变更单号	工 修/修改通知单(电)字第E-19-04 号变更附图02														
延续变更单页码	第 3 页 (共 4 页)														
工程名称	启东中学新校区建设项目														
建设单位	江苏省启东中学														
项 目 编 号	21-2-077		项目负责人	廖修时 廖修时 审核 王志刚 王志刚 专业负责人 杜广亮 杜广亮 设计 方静 方静										日期	2026.03.16
项 目 名 称	19#西地下车库		会 签 建 筑	结 构		电 气		给排水		暖通		内 装		景 观

景观照明配电箱 WAL-JG1

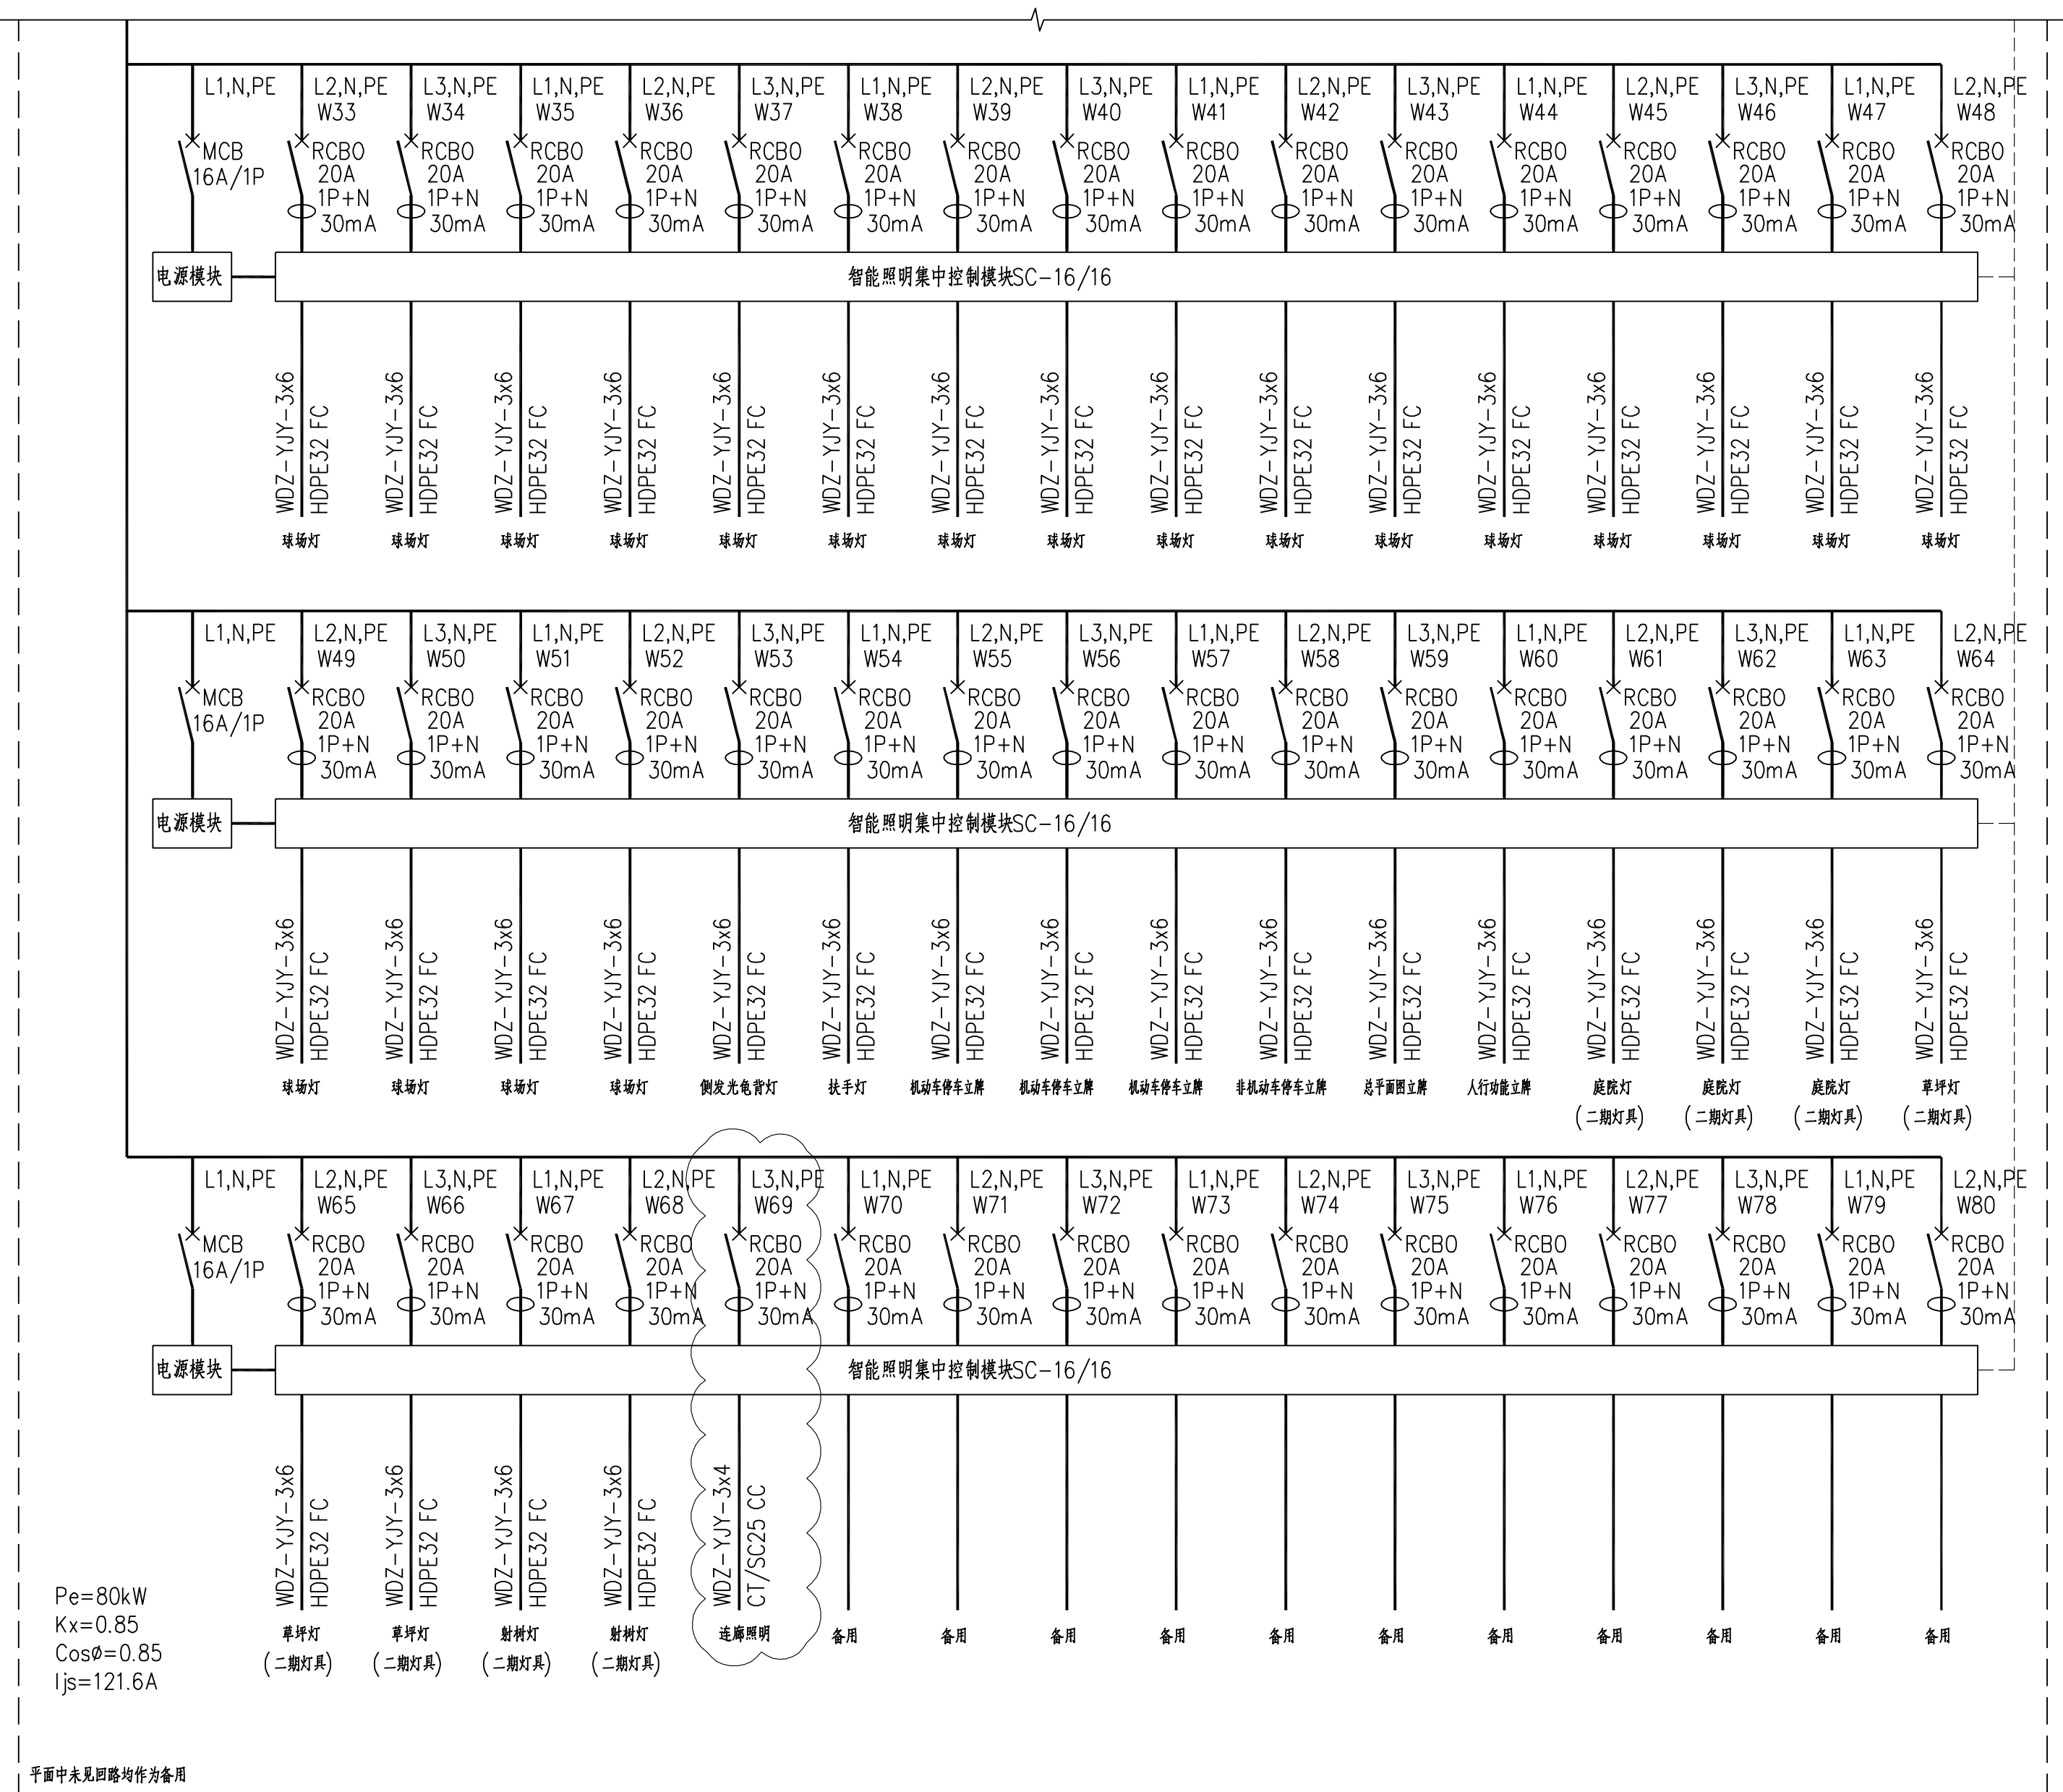
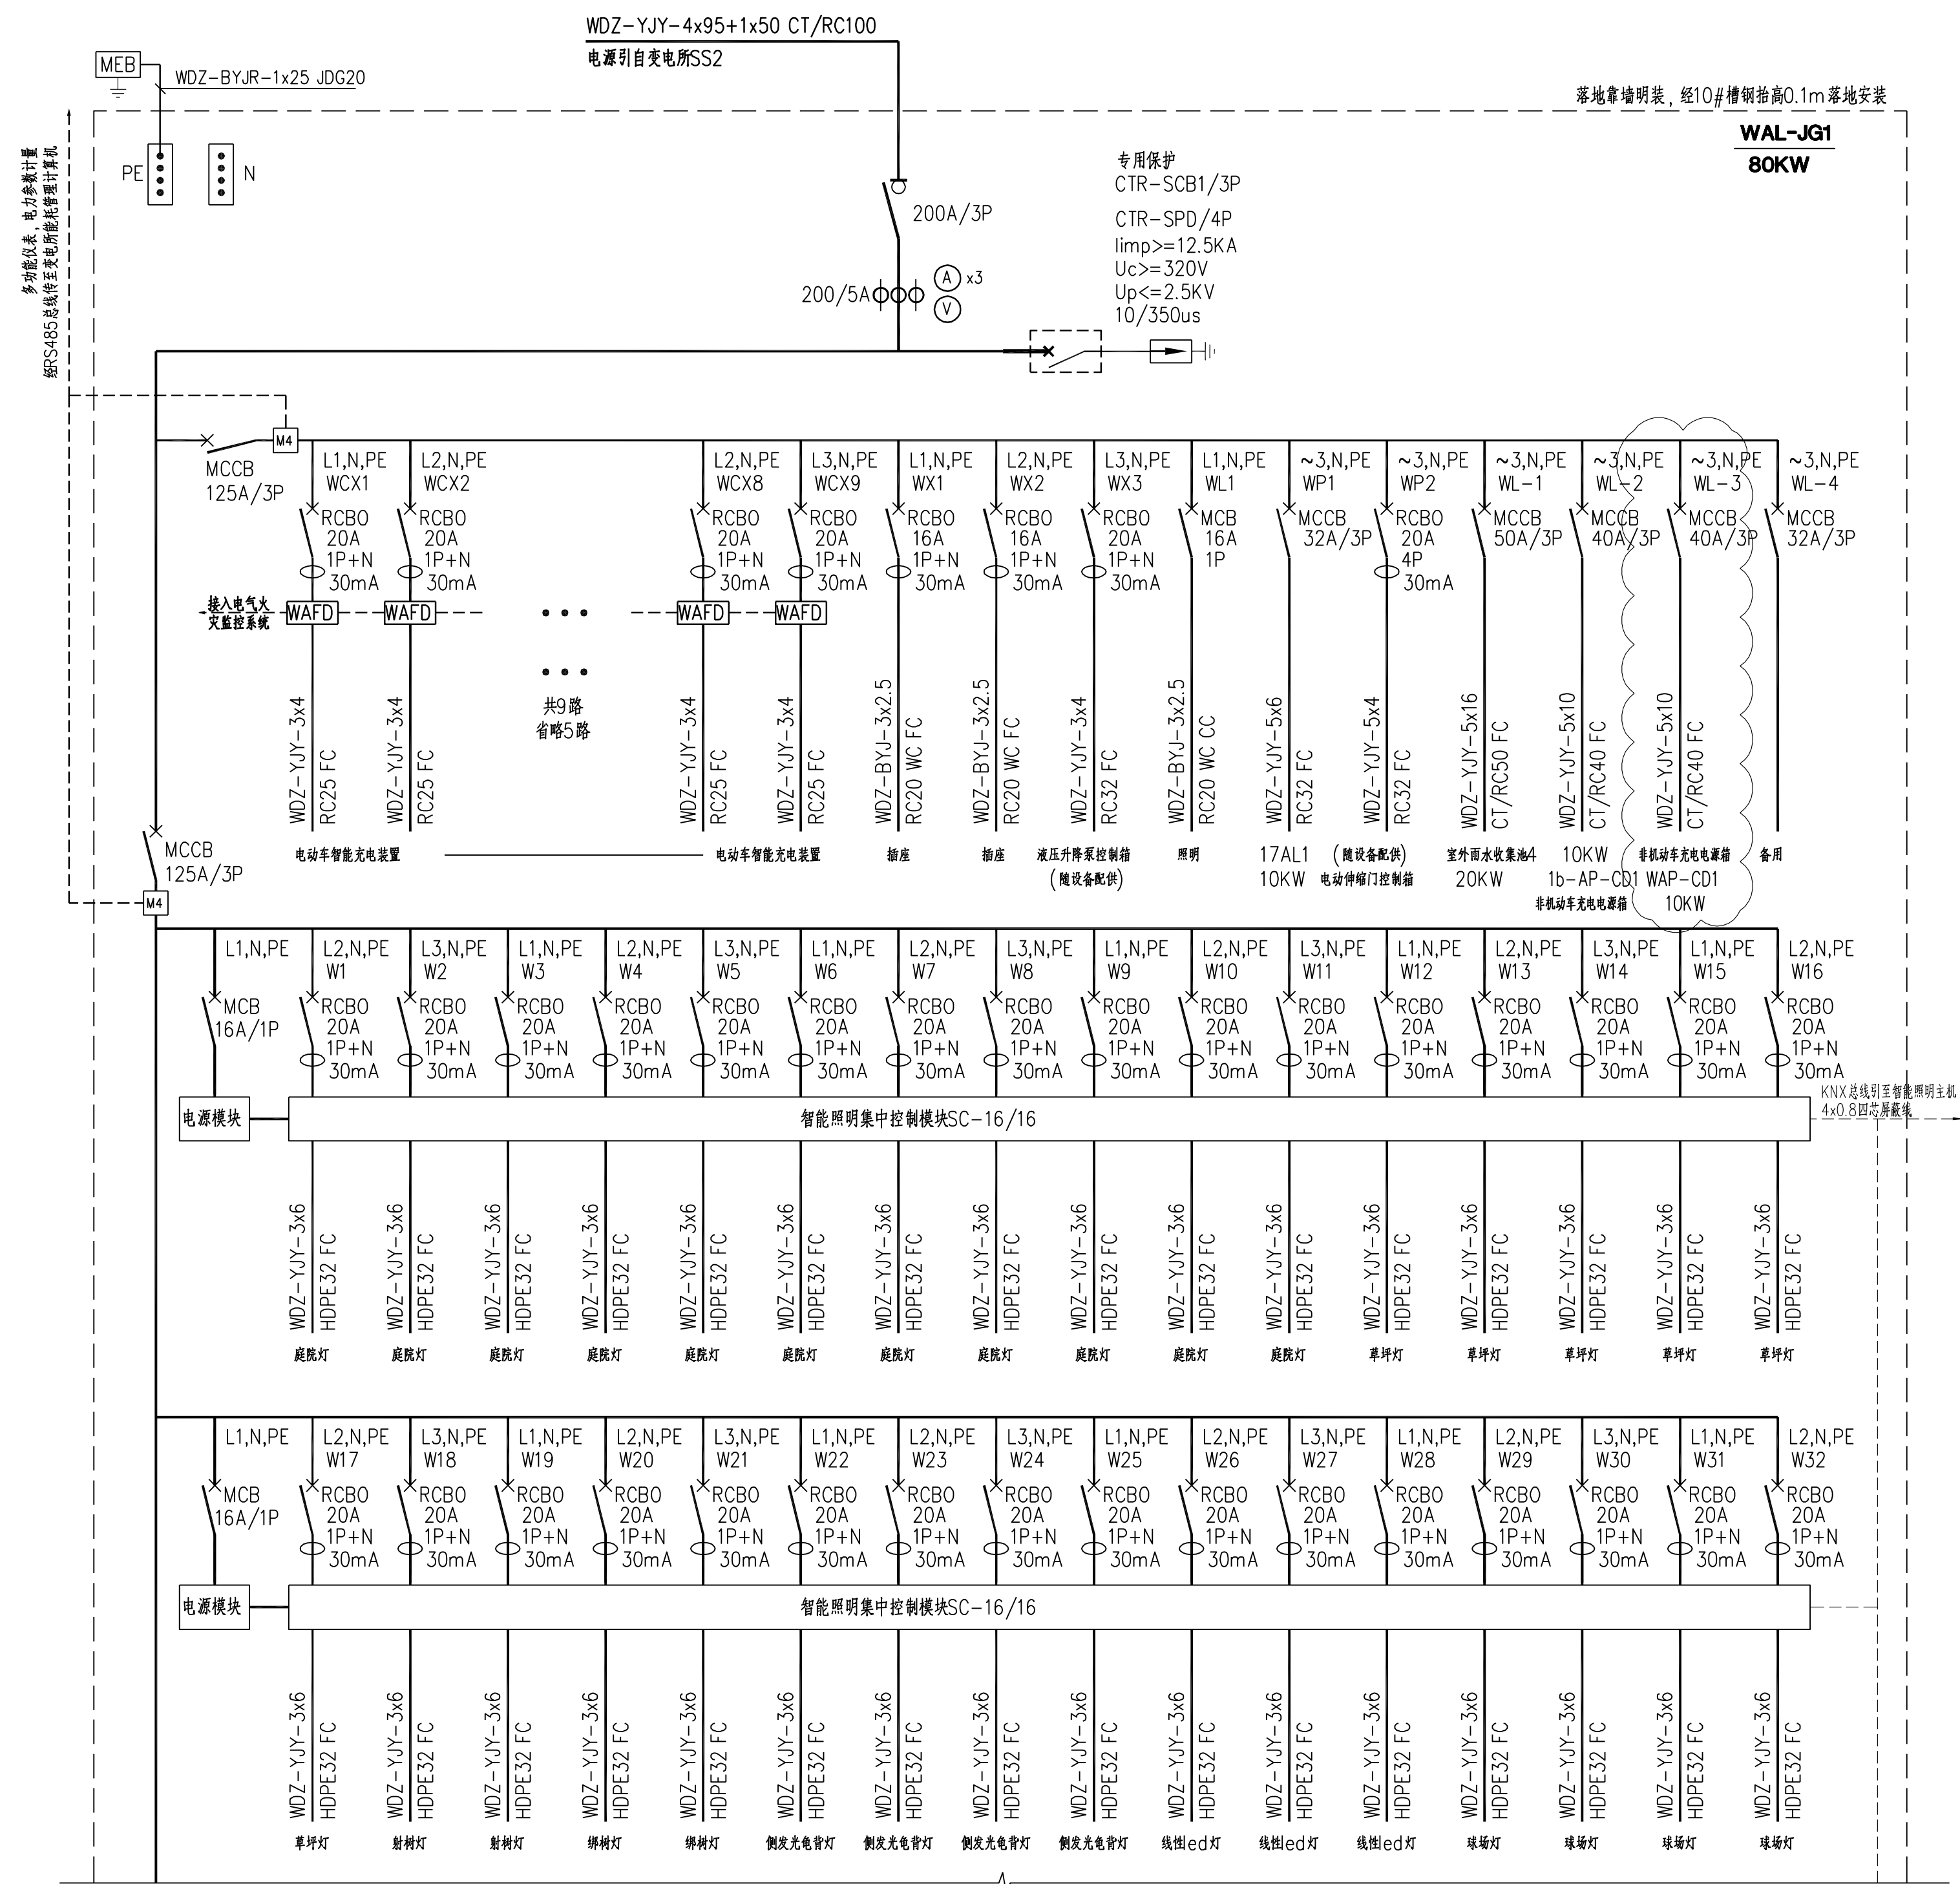
注:1、配电箱出线回路引至第一个灯具采用RC管,灯具与灯具之间采用HDPE管。
2、变压器电缆井内安装,采用防水型,防护等级IP65。
